013/2024-АР · СТАДИЯ П · ЛИСТ 01

ДЕТСКИЙ САД НА УЛ. КОЛЛЕКТИВНАЯ

ВИЗУАЛИЗАЦИИ — 8 КАДРОВ · ЧЕРТЕЖИ — СТАДИЯ П, РАЗДЕЛ АР, 7 ЛИСТОВ
АЛЬБОМ ПОДГОТОВЛЕН ДЛЯ ОБСУЖДЕНИЯ С ЗАКАЗЧИКОМ · 19.10.2026

FIG. 04 — ПЗУ: КАРЕ В ЦЕНТРЕ, ФРУКТОВЫЙ САД ПО ПЕРИМЕТРУ, ВЪЕЗД С ЗАПАДА, РАЗВОРОТ ТЕХНИКИ R=8,96.

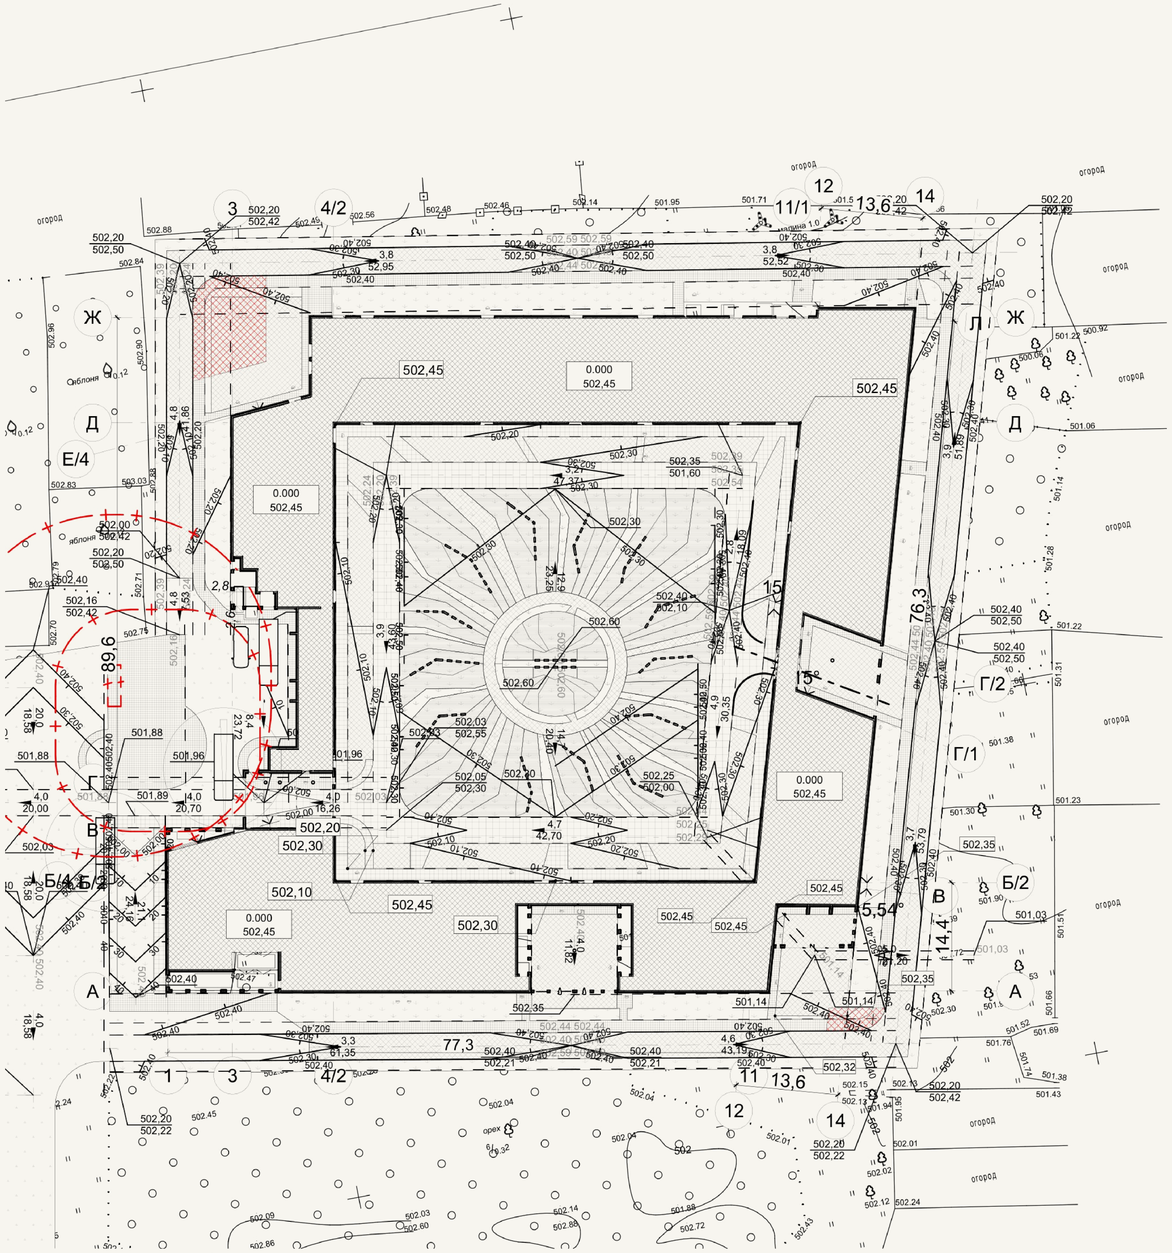
С востока и юга к участку вплотную подступают частные огороды — 73 подписи «огород» на листе ПЗУ. Приватность, запахи, доступ; буферной полосы в проекте нет.

Один въезд с запада, разворотная площадка R=8,96 у служебного корпуса. Второго выезда и круга для пожарной техники 12 × 12 м нет.

15 деревьев по ведомости на 1,45 га: орех 6, яблоня 5, шелковица 4. Для участка такого размера это 10 деревьев на гектар при норме 80–120.

Ограждение по периметру есть, но с востока и юга оно идёт вплотную к частным огородам. Нужен отступ 3–5 м и двухрядная посадка.

FIG. 06 — 1 ЭТАЖ: 6 ГРУПП, ПИЩЕБЛОК, МЕДБЛОК, АДМИНИСТРАЦИЯ, БАССЕЙН. ДВОР С 16 ПЛОЩАДКАМИ.

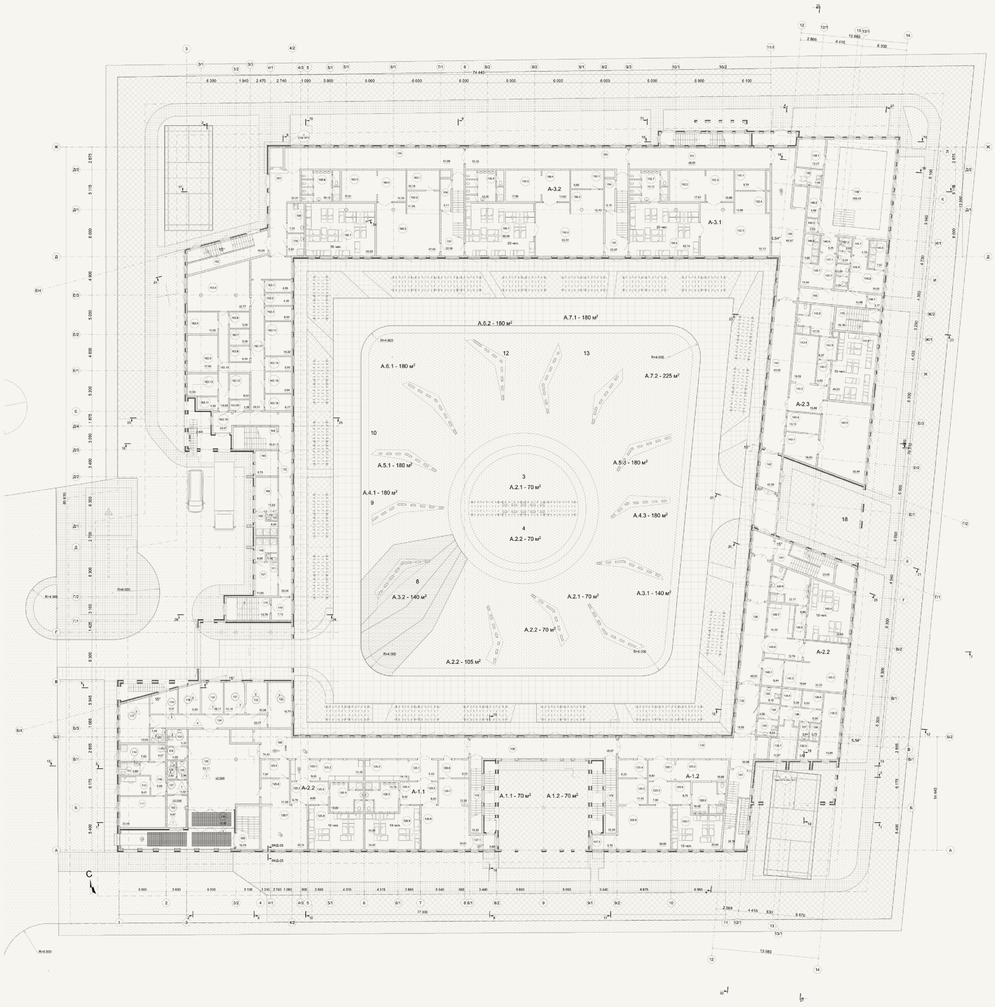
2 этаж больше 1-го на 426 м² — без объяснения. Открытые площадки 3 этажа (374,7 м²) включены в площадь этажа. «Второй свет бассейна» — без площади.

FIG. 10 — ФАСАД 11/1-1, 83 040 ММ: ДВА ЯРУСА АРОК, СПЛОШНАЯ ЦВЕТНАЯ ЗАЛИВКА.

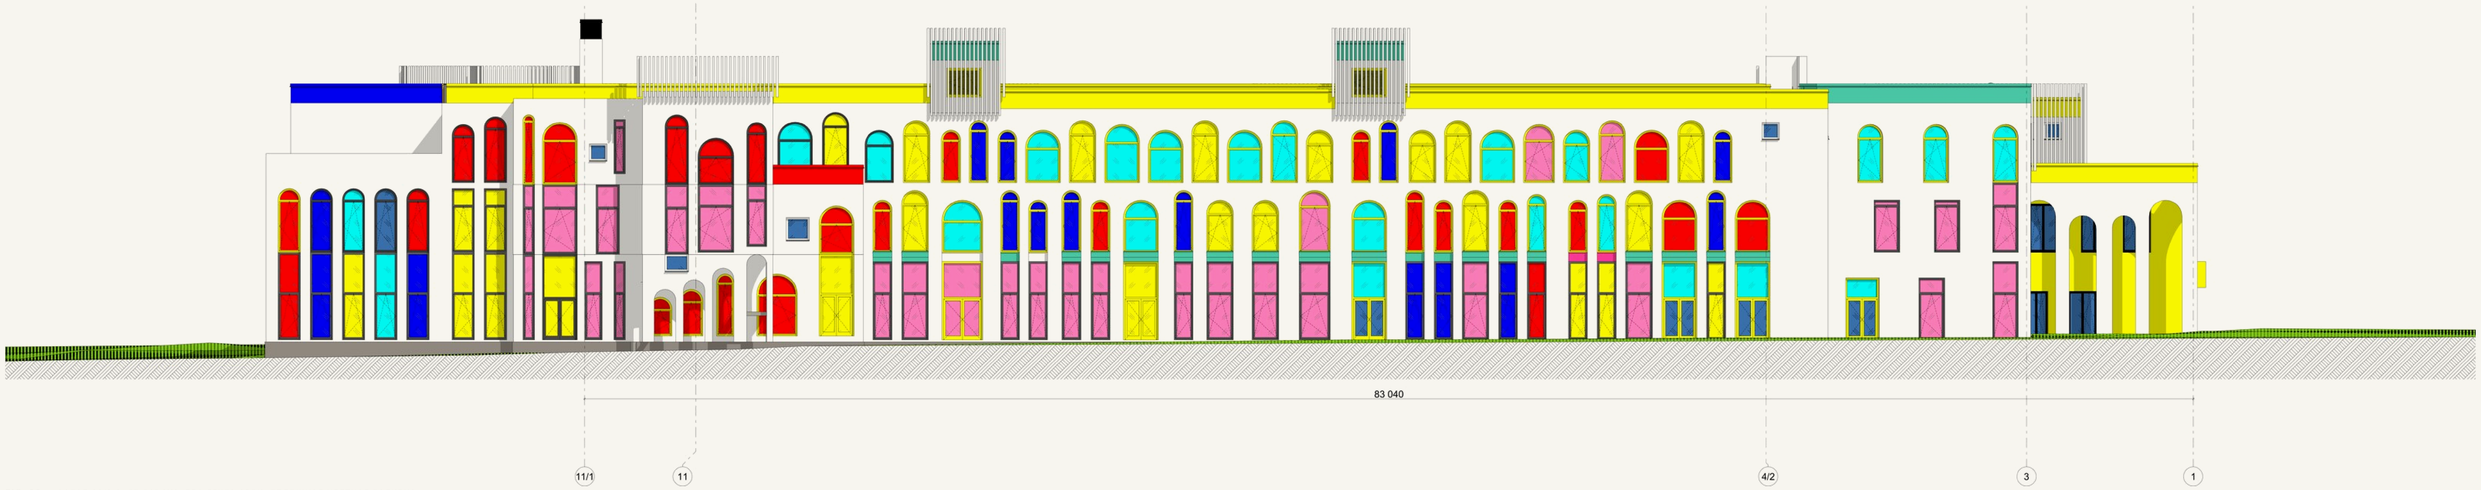
11 Девять чистых RGB-цветов
38 заливок на листе. Цвет не привязан к функции, чистые тона выгорают, в RAL аналогов нет.
Действие: 6 цветов RAL, правило 80 / 15 / 5.

12 Одна арка на всё
Вход в группу не отличается от окна группы. Первый этаж читается как торговая галерея.
Действие: три типа проёма в сетке 6,3 м.

14 На фасадах нет инженерии
Ни вентрешёток, ни водосточных воронок, ни молниезащиты, ни камер, ни освещения. Всё это появится в Р и разрушит цветную графику.
Действие: показать инженерию уже в П.

07 Переписать палитру
6 цветов RAL, 80 / 15 / 5, цвет = возраст группы. Замена ведомости отделки.
4–8 НЕДЕЛЬ · 2–3 ЛИСТА

08 Ввести три типа проёма
Окно 2,1 · вход 1,8 · общий блок 3,0 м в сетке 6,3 м.
4–8 НЕДЕЛЬ · 2–3 ЛИСТА
